Estudo de Impacte Ambiental da Concessão Mineira C-90 “Vale do André”

Março 2023

Na sequência do ofício da APA com a referência S017691-202303-DAIA.DAP/DAIA.DAPP.00179.2022, associado ao processo n.º AIA 3535, do Regime Jurídico de Avaliação de Impacte Ambiental (AIA) da “Concessão C-90 - Vale do André”, pretende-se com o presente documento dar resposta/ esclarecimentos às lacunas de informação elencadas.

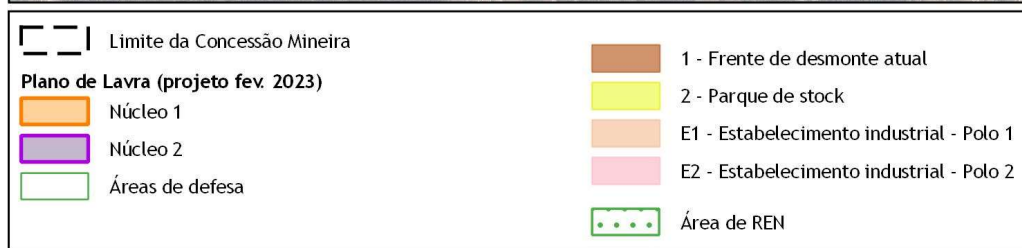
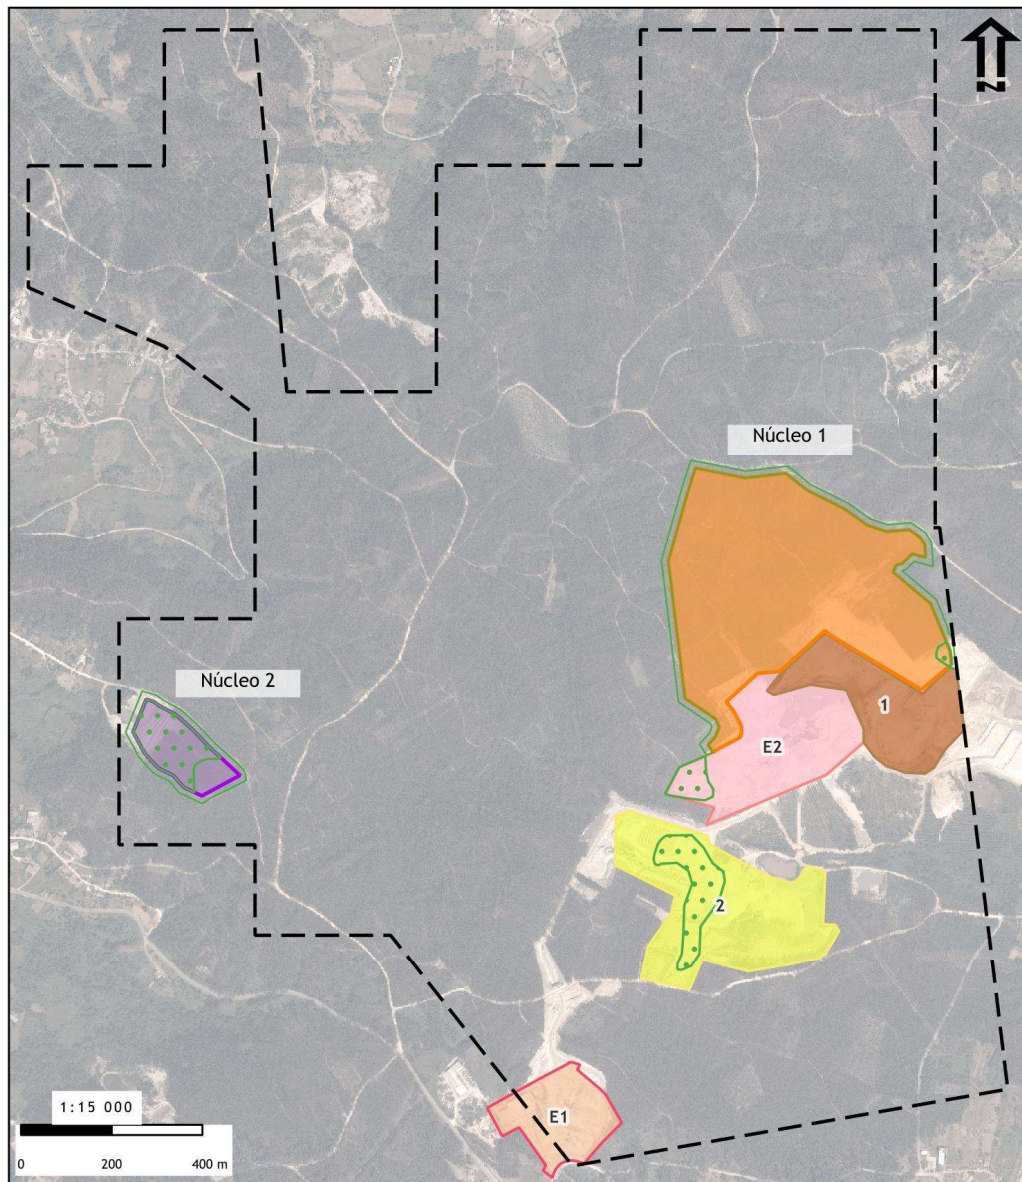
De acordo com o solicitado, na figura seguinte é apresentada a planta síntese das áreas do projeto com identificação das áreas abrangidas pelo presente projeto de licenciamento e das áreas exploradas com Plano de Lavra aprovado¹:

Figura 4.19 - Linhas de água na área do Núcleo 1 e nas áreas dos estabelecimentos industriais.

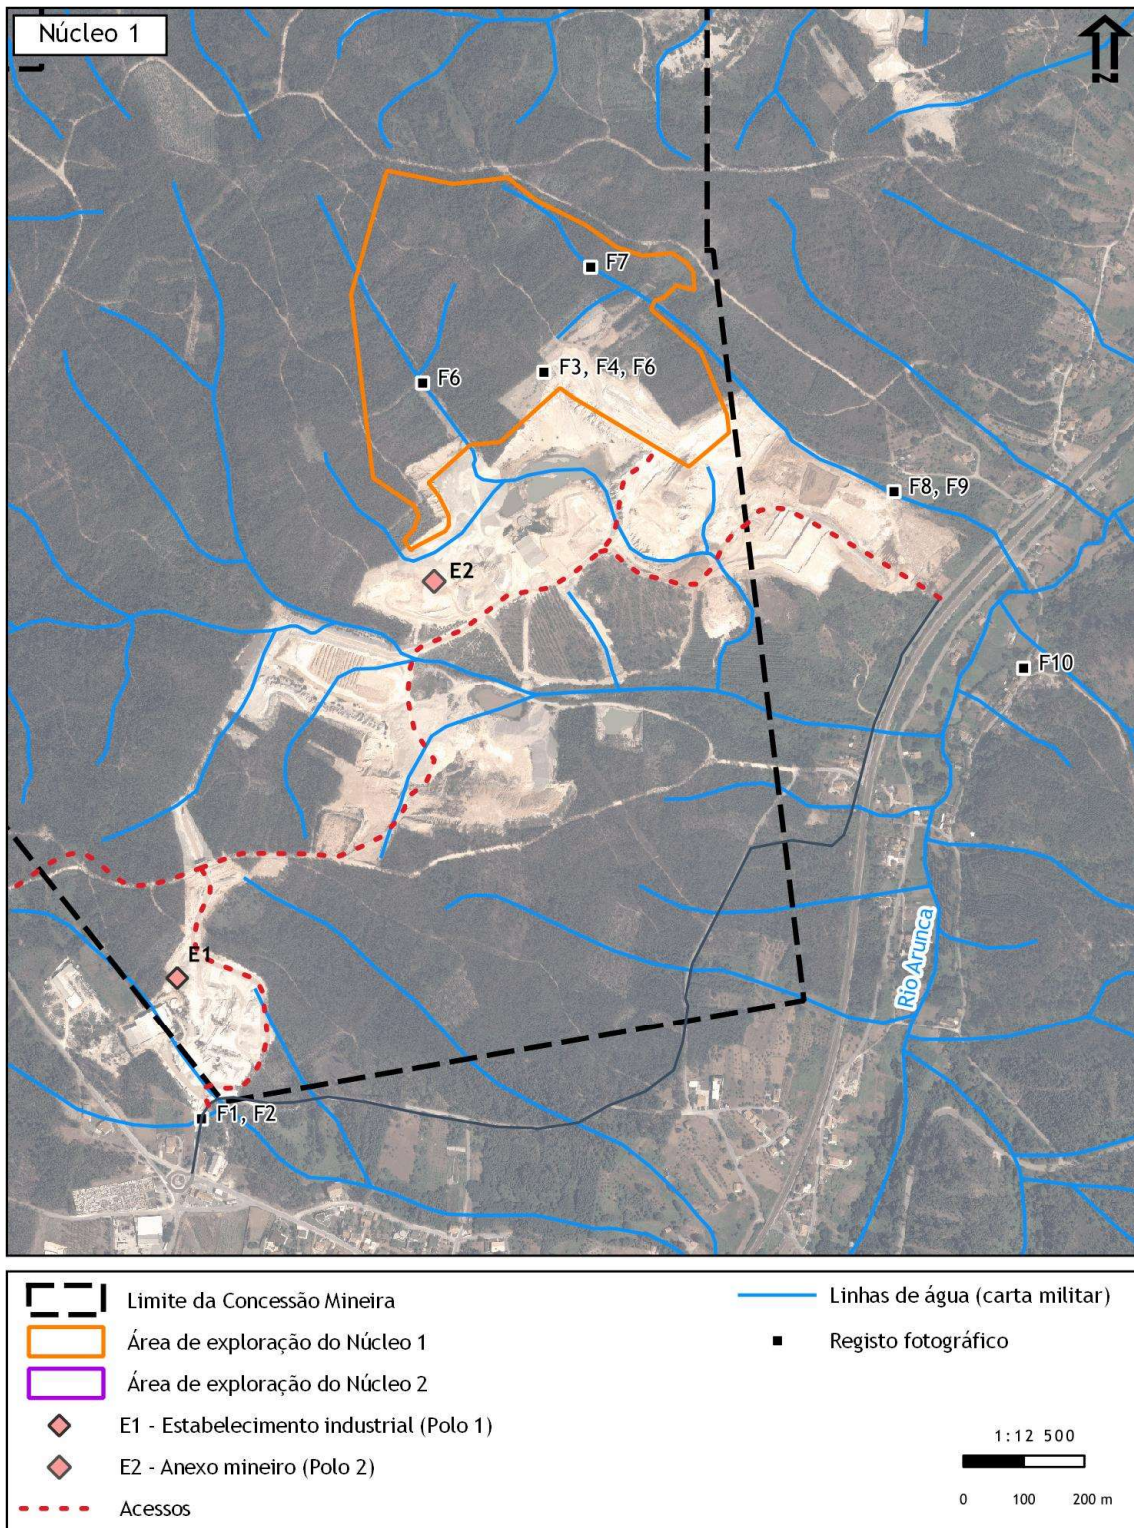
De acordo com a Portaria n.º 419/2012, no Anexo I, ponto VI - prospeção e exploração de recursos geológicos, e na alínea d) Novas explorações ou ampliação de explorações existentes, é referido que a pretensão pode ser admitida desde que seja garantida a drenagem dos terrenos confinantes.

- A área de exploração do Núcleo 1 e a sua envolvente insere-se na parte inicial das linhas de água, sendo linhas de água muito incipientes, geralmente não perceptíveis no terreno, derivado ao uso florestal com eucalipto. A maior parte da área da exploração drena atualmente para a área afeta à atividade extrativa, nomeadamente para o Estabelecimento industrial - Polo 2. No caso da linha de água na parte este do Núcleo, que drena diretamente para o rio Arunca, a configuração deste Núcleo teve em conta a existência desta linha de água principal (contornando-a em grande parte de modo a afetar apenas a sua parte inicial) e garantido deste modo, o escoamento para jusante da área do projeto (conforme demonstrados na Figura 4.19 do RS e que se apresenta a seguir).

Deste modo, pode-se considerar que a presença dos Núcleos de exploração propostos não têm interferência significativa com o sistema de drenagem superficial, sendo considerado que é garantida a drenagem dos terrenos confinantes com as áreas de exploração. Sendo o mesmo reforçado com a implementação das medidas de minimização listada no ponto anterior e pelo plano de monitorização apresentado.
